Objet : Rapport de contrôle de fonctionnement et d'entretien de votre dispositif d'Assainissement Non Collectif.

VERIFICATION DU BON FONCTIONNEMENT ET DE L'ENTRETIEN D'UNE INSTALLATION D'ASSAINISSEMENT NON COLLECTIF

Identifiant du dossier : **532137**

› Schéma de l'installation

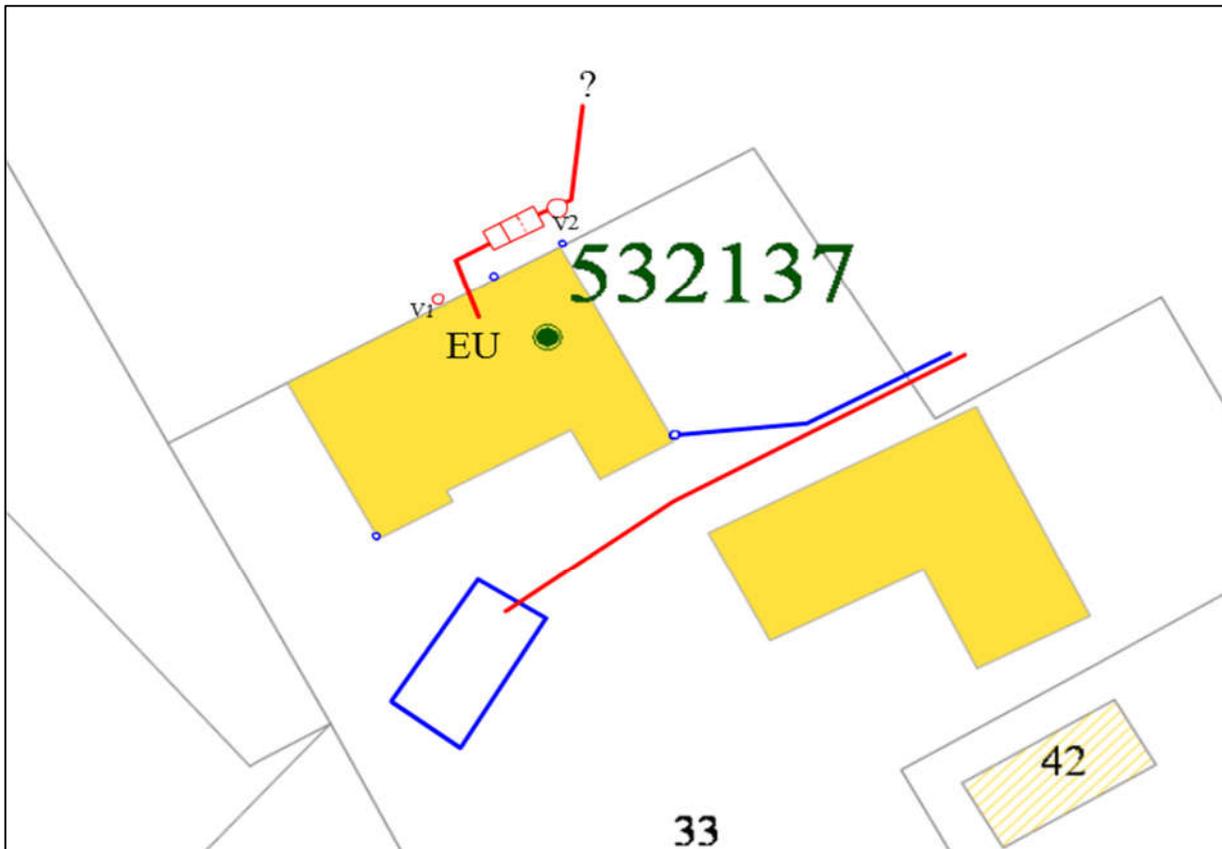
Description	Constat	Commentaires
Fosse toutes eaux	3000 L. (toutes les eaux usées)	Accessibilité : Oui Bon état de fonctionnement : Oui Dimensionnement : Correct Défaut constaté : Non	
Ventilation	secondaire de 100 mm de diamètre, elle ne remonte pas au-dessus de la toiture	Accessibilité : Oui Bon état de fonctionnement : Partiel Dimensionnement : Correct Défaut constaté : Oui (cf. commentaires)	La ventilation secondaire ne remonte pas au-dessus des locaux habités par l'intermédiaire d'un extracteur statique ou éolien
Rejet indéterminé	Rejet d'eaux issues d'un traitement primaire	Accessibilité : Non Bon état de fonctionnement : Non vérifiable Dimensionnement : Indéterminé Défaut constaté : Oui (cf. commentaires)	Rejet non réglementaire. M. TESQUET nous précise que le rejet se fait par infiltration dans le sol, cependant aucun justificatif ne nous a été fourni.

Collecte partielle des eaux usées ou absence d'un élément constitutif de la filière d'assainissement ou filière non agréée :	Oui
Cas des toilettes sèches : absence d'une installation de traitement des eaux ménagères :	
Observations :

Défauts constatés : Installation incomplète

Travaux sous 1 an (si vente) : Mettre en place un dispositif de traitement secondaire réglementaire au dimensionnement adapté.

Recommandations : Travaux nécessaires pour la mise en conformité : mettre en place un dispositif de traitement secondaire réglementaire au dimensionnement adapté.
